**Modulo per la presentazione delle osservazioni per i piani/programmi/progetti sottoposti a procedimenti di valutazione ambientale di competenza statale**

**ID: Codice procedura (ID\_VIP/ID\_MATTM) 10066**

Progetto per la realizzazione di un impianto per la produzione di energia mediante lo sfruttamento del vento nel territorio comunale di Tuscania e Viterbo (VT). Potenza nominale 129,6 MW. Codice pratica MYTERNA n. 202300259

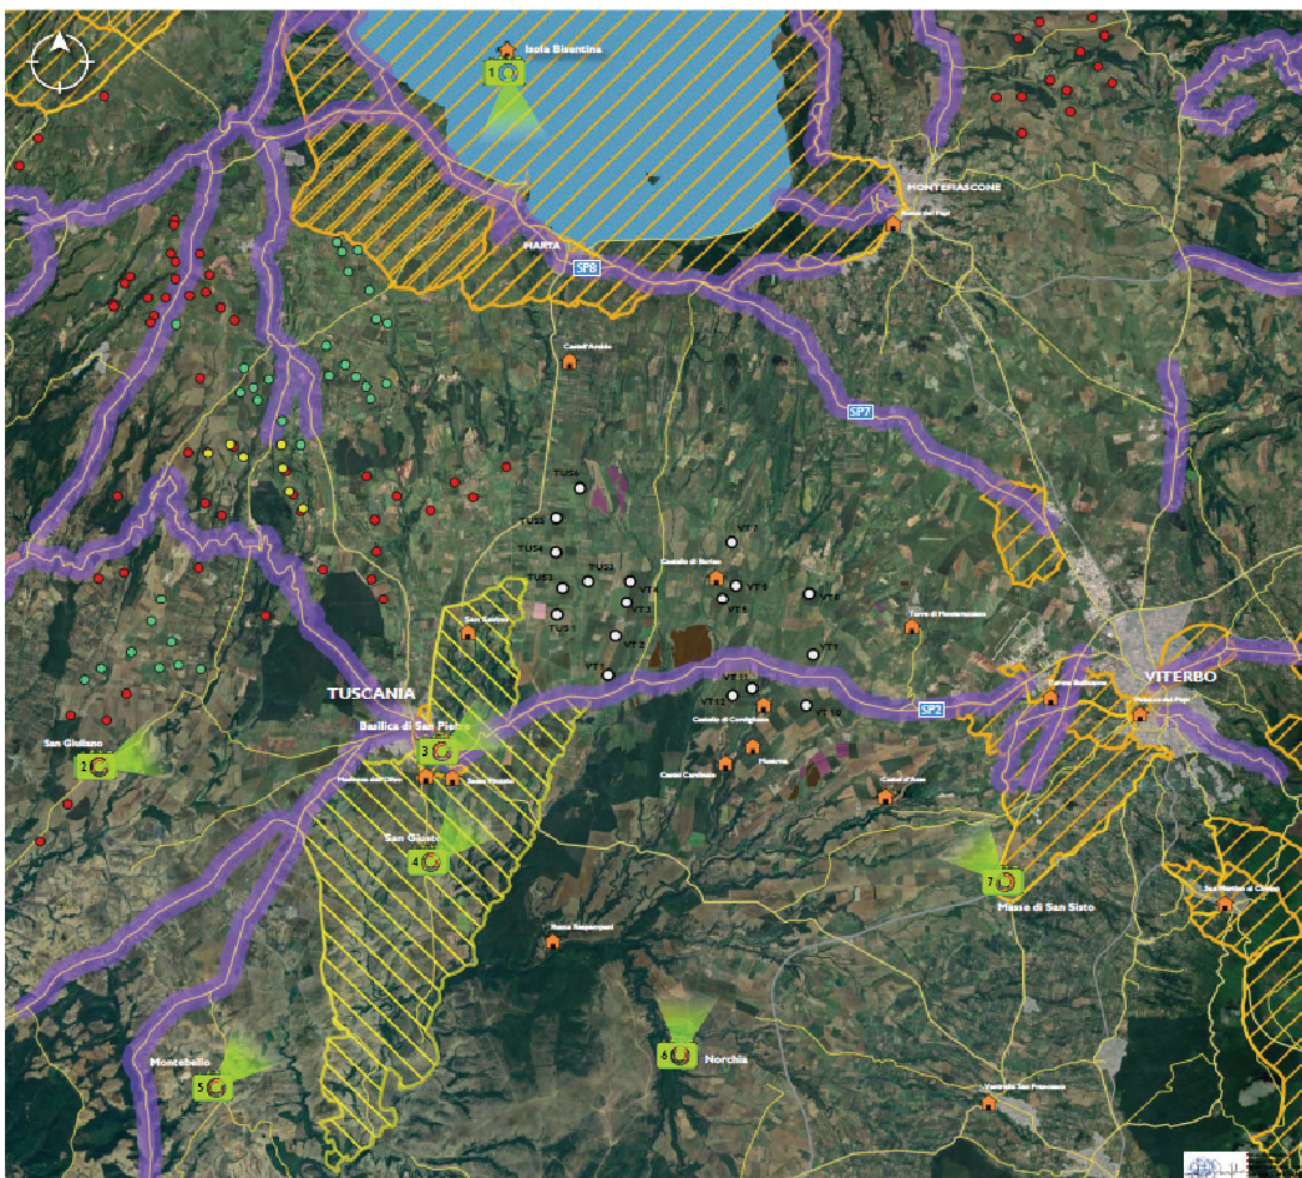
Per queste ragioni esso presenta delle incompatibilità con vari sistemi di paesaggio presenti nella zona, e in particolare con il paesaggio agrario di valore che interessa buona parte del territorio in cui si inserirebbe l'impianto con gli aerogeneratori e il paesaggio di particolare valore dove insisterebbero le opere pertinenti dell'impianto. Inoltre come vedremo la zona in cui si inserirebbe l'impianto è in parte vincolata ai sensi dell'art. 136 del CBC per il suo notevole pregio paesaggistico come dimostra anche la seguente mappa prodotta dalla proponente.

**Mappa del documento WON017\_ES\_9\_5\_2\_2.** La mappa mette in evidenza le zone paesaggistiche di notevole interesse pubblico ex art 136 del Lago di Bolsena e della città di Viterbo e la zona archeologica del Comune di Tuscania in mezzo alle quali si verrebbe a trovare l'impianto eolico industriale in cumulo con una sola parte di altri impianti FER.

*(Quadro d’unione)*

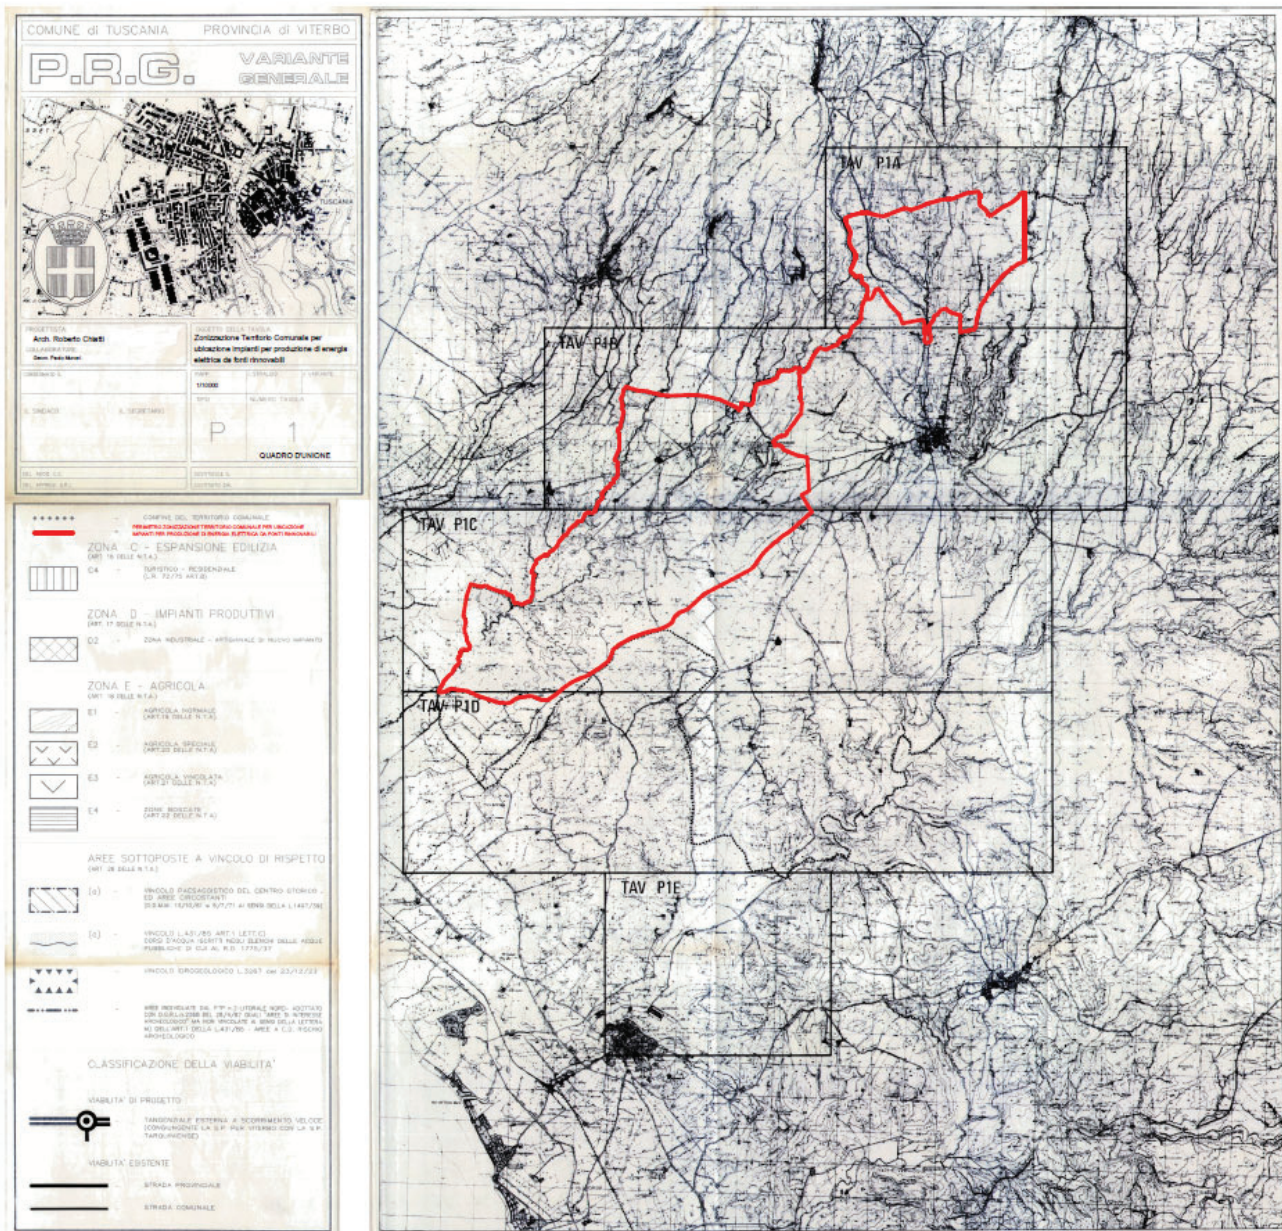
Il progetto eolico in oggetto **NON** ricade in aree **INDICATE IDONEE DALLA DELIBERA COMUNALE**, aree dove possono essere realizzati impianti per la produzione di energia elettrica da fonti rinnovabili. Dalla zonizzazione allegata in delibera si può rilevare con facile evidenza che la collocazione di n° 6 pale eoliche dell'impianto (denominate TUS1, TUS2, TUS3, TUS4, TUS5, TUS6) **ricade sul territorio comunale di Tuscania in area NON IDONEA secondo delibera.**

(VEDERE MAPPA di VARIANTE GENERALE AL PRG nella pagina seguente)

Figura 1. Stralcio carta "Natura 2000" dal sito del ministero Ambiente che illustra la parte della Rete Natura 2000. Le zone con linee in blu sono le ZPS che comprendono le ZSC (parti con linee rosse). Simbolo dell'area in cui è ubicato l'impianto industriale "Tuscania - Viterbo".

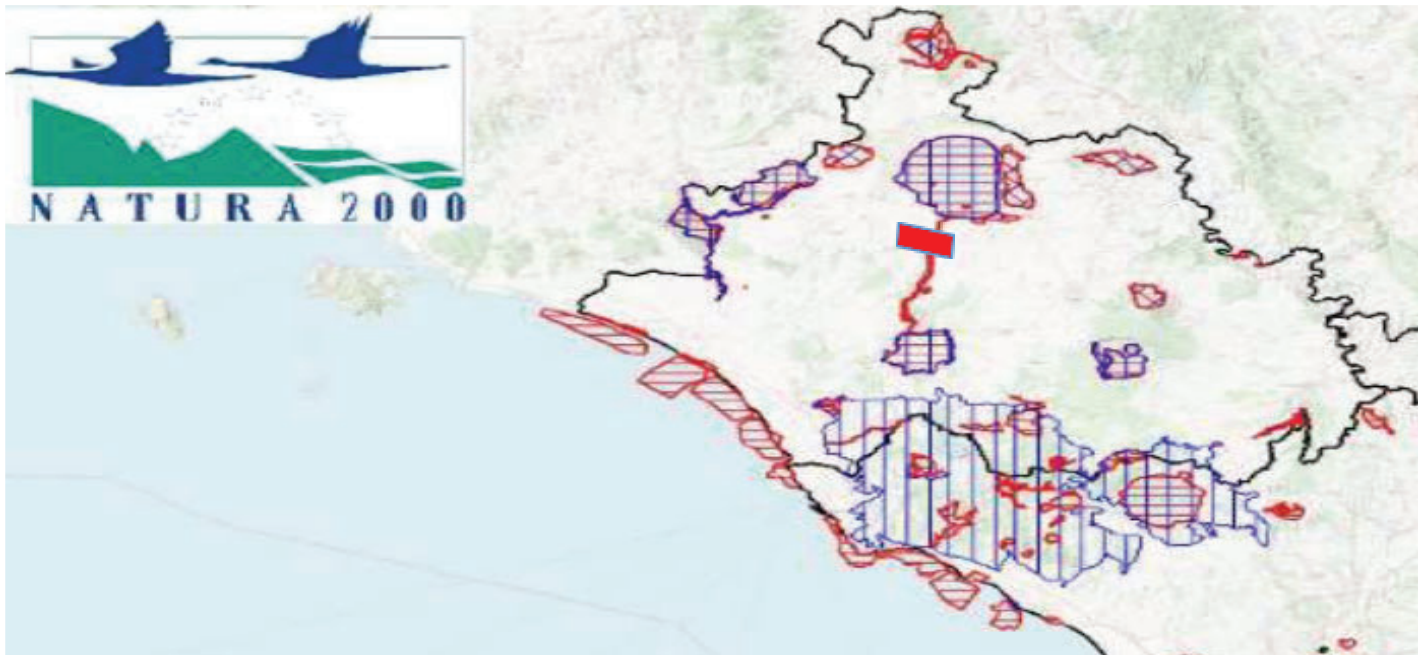
Nel caso dell'impianto eolico in oggetto l'area di intervento ancorchè formalmente esterna alla rete Natura 2000 viene a localizzarsi in diversi punti a distanze notevolmente ridotte rispetto a siti della Rete Natura 2000.

Appare contestabile l'affermazione nello studio ES.10.1 (Valutazione di Incidenza, pag. 35) Secondo cui l'intervento in oggetto non interferisce con aree vincolate in quanto gli aerogeneratori non rientrano in nessuna zona destinata a Sito d'Importanza Comunitaria (SIC), a Zone a Protezione Speciale (ZPS), ai sensi della Direttiva 79/409 CEE, e Important Bird Areas (IBA). Dalle planimetrie riportate nello studio appare infatti che un numero consistente degli aerogeneratori facenti parte dell'impianto si trovino a distanze veramente minime, addirittura poche centinaia di metri dalla ZSC IT6010020 - Fiume Marta, e comunque per le sue dimensioni ed estensione, il progetto viene a configurarsi come vera e propria barriera fra zone di protezione ed in particolare molto importanti per l'avifauna. L'assenza formale di core areas non significa infatti che non esista una rete di interrelazioni ecologiche tra queste zone e siti Natura 2000 più o meno vicine.

Stralcio dalla Mappa ISPRA relativa ai risultati del censimento Lupo 2019-2022

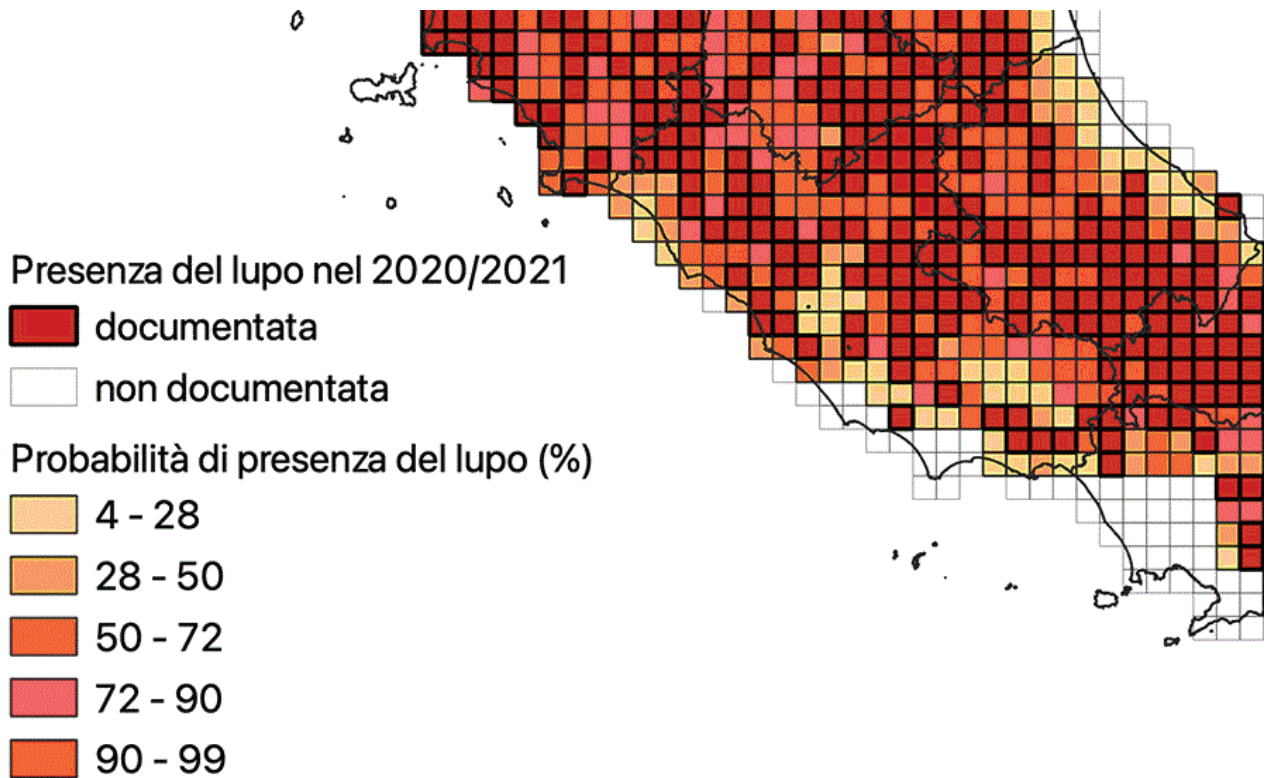
“Per quanto riguarda il Lupo (*Canis lupus*), sembra che in questi ultimi anni si siano rarefatte nel territorio provinciale le segnalazioni di presenza di questo canide”, affermazione priva di fondamento e palesemente in contrasto con i dati ottenuti dal recente censimento nazionale organizzato dall’ISPRA (2018-2022) (<https://www.isprambiente.gov.it/it/attivita/biodiversita/monitoraggio-nazionale-del-lupo/risultati>) che mostrano invece come la diffusione della specie (particolarmente protetta, ricordiamolo) sia in netta ripresa in tutta Italia come pure nell'area della bassa Toscana/Tuscia viterbese.
